Betreft: FrieslandCampina Lattiz® Advance 2.0 machine – Nieuw verwarmingselement

Objet : Machine FrieslandCampina Lattiz® Advance 2.0 – Nouvel élément chauffant voir page 3

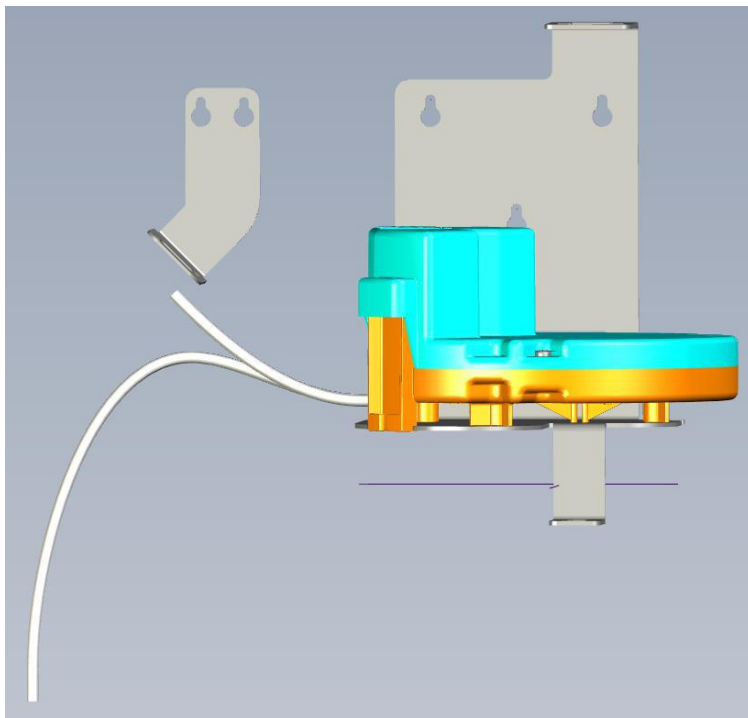
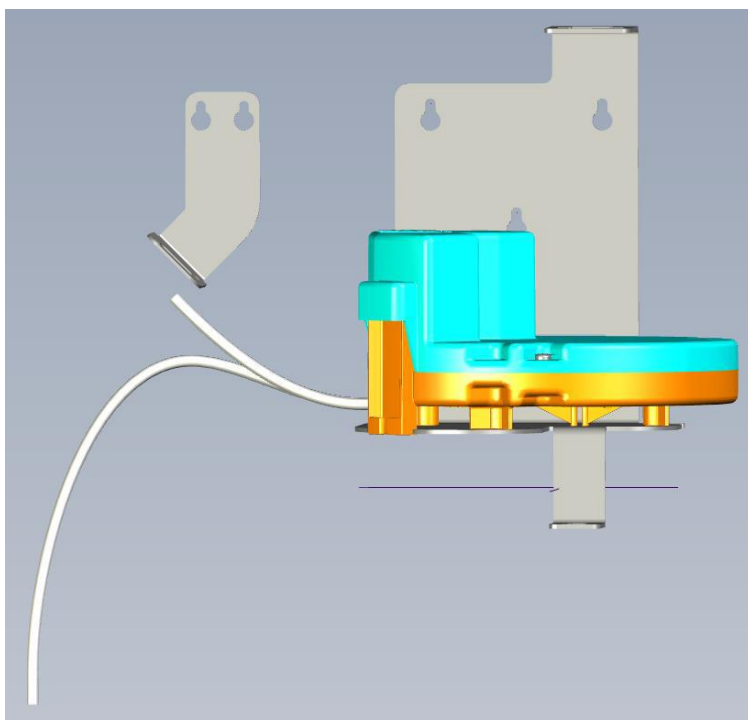
Wij willen u informeren over de vervanging van het verwarmingselement in de Lattiz Advance 2.0. Het huidige verwarmingselement (1008561 - BOILERBLOK LATTIZ 2.0) zal niet meer leverbaar zijn en vervangen worden door de nieuwe doorstroomverwarmer.

De doorstroomverwarmer is "backwards compatible" in alle Lattiz advance 2.0 machines en eenvoudig te installeren. Bij de overstap van het dubbele thermoblok naar de doorstroomverwarmer moet ook de beugel voor het uitlaat ventiel (1008845 -

WATER UITLAAT VENTIEL 2-WEG LATTIZ 2.0) vervangen worden. Gebruik in deze gevallen de complete conversie kit (6.000.271.013).

Zorg ervoor dat de machine is bijgewerkt naar versie 7.2.11 of hoger voordat u de nieuwe verwarmingsmodule met artikelnummer 6.271.178.00 installeert
